Enquête publique Epuisay

II. Remarques sur le dossier « Porter à connaissance »

3. Vue 11 : Lavardin- Pont d'accès au château (page 89)

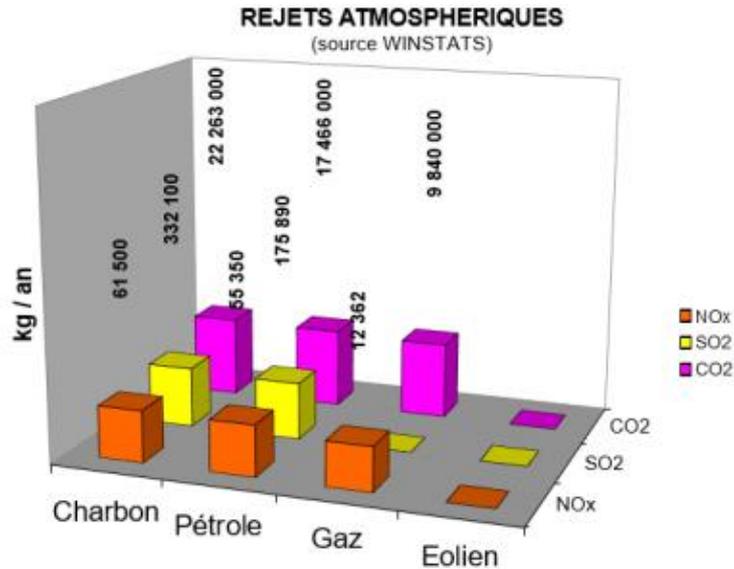
Le château de Lavardin est un monument classé. Lavardin a reçu le label des plus beaux villages de France

En prenant le point le plus haut du village (qui est aussi le plus bas du château), les éoliennes d'Epuisay échappent au regard. Ce ne sera pas le cas en se promenant dans l'enceinte du château.

Le projet de parc déroge aux règles du SCoT énoncées dans le Dossier d'Orientations et d'Objectifs (DOO : Page 109)¹² : Les points desquels le fond de vallée et l'éolienne sont visibles constituent le bassin visuel d'exclusion.
